Konzept der Rauch- und Wärmeabzugsanlagen (RWA-Konzept)

Berufsschulzentrum „Hugo-Junkers“ Dessau-Roßlau

Index	Änderung	Datum	Name
1	Treppenhaus BT-B Werkstätten	17.11.2025	Herr Pohle
0		29.09.2025	Herr Pohle

Treppenhaus Bauteil B

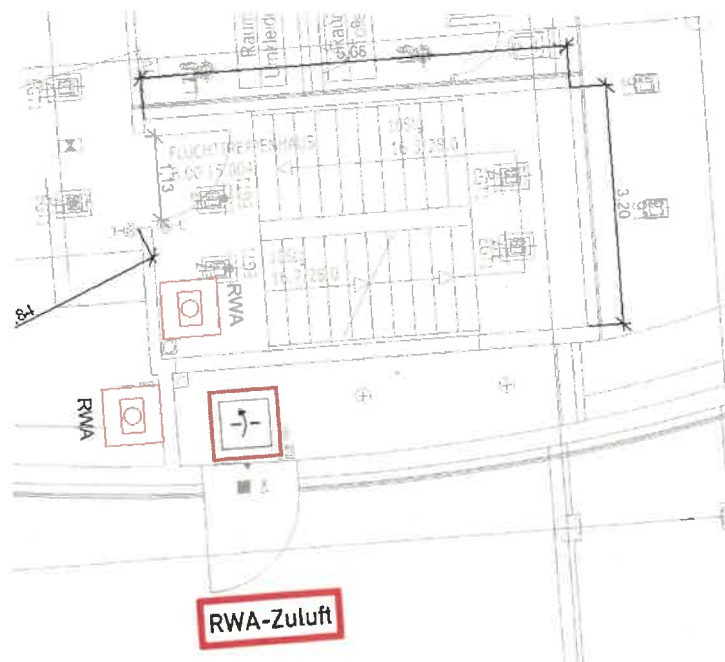
Änderung 1: Das Treppenhaus im Bauteil B erhält die Zuluft durch die Tür zum Foyer, welches ausreichend Zuluftöffnungen besitzt und aufgrund des Raumvolumens von ca. 6.500m^3 im unteren Bereich nicht verraucht sein dürfte.

Das Treppenhaus verfügt über einen direkten Ausgang ins Freie, über den die Zuluftöffnung hergestellt werden kann.

Das Treppenhaus in Bauteil B besitzt einen direkten Ausgang ins Freie, der als Zuluftöffnung genutzt werden kann.
